改善箇所説明図

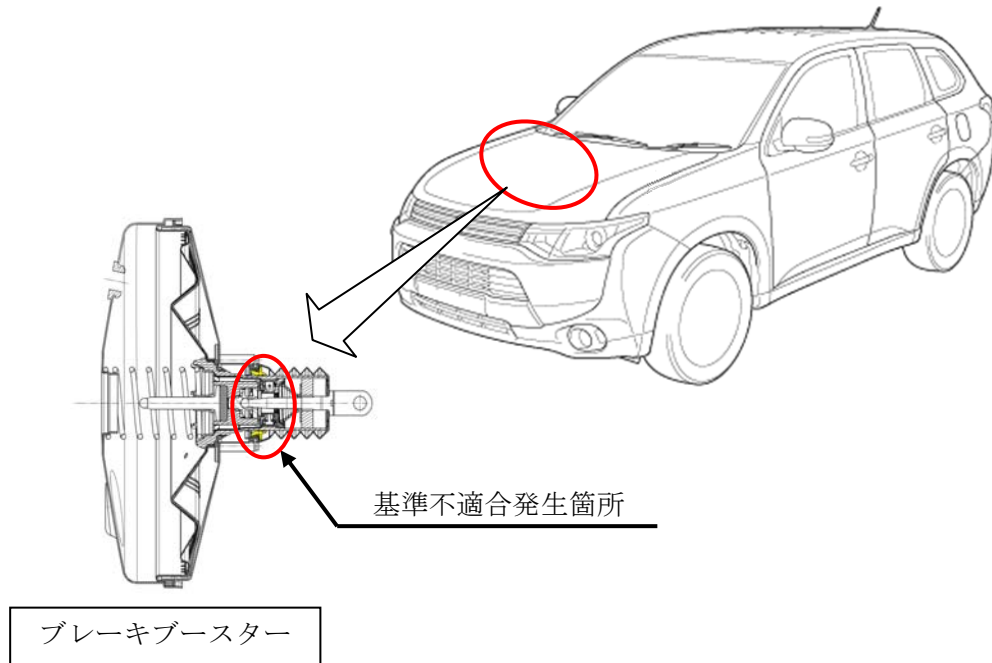
ブレーキブースターのリップシールの組付け作業が不適切なため、グリースが塗布されずに組付けられたものがある。そのため、リップシールの摺動抵抗が増大して捲れるとエアが漏れ、最悪の場合、ブレーキペダルの操作力が増大し、制動距離が長くなるおそれがある。

全車両、ブレーキブースターを確認し、該当するものはブレーキブースターを良品に交換する。

識別：ブレーキブースターに貼付されているラベル上部に、白または黄色のペイントを塗布する。
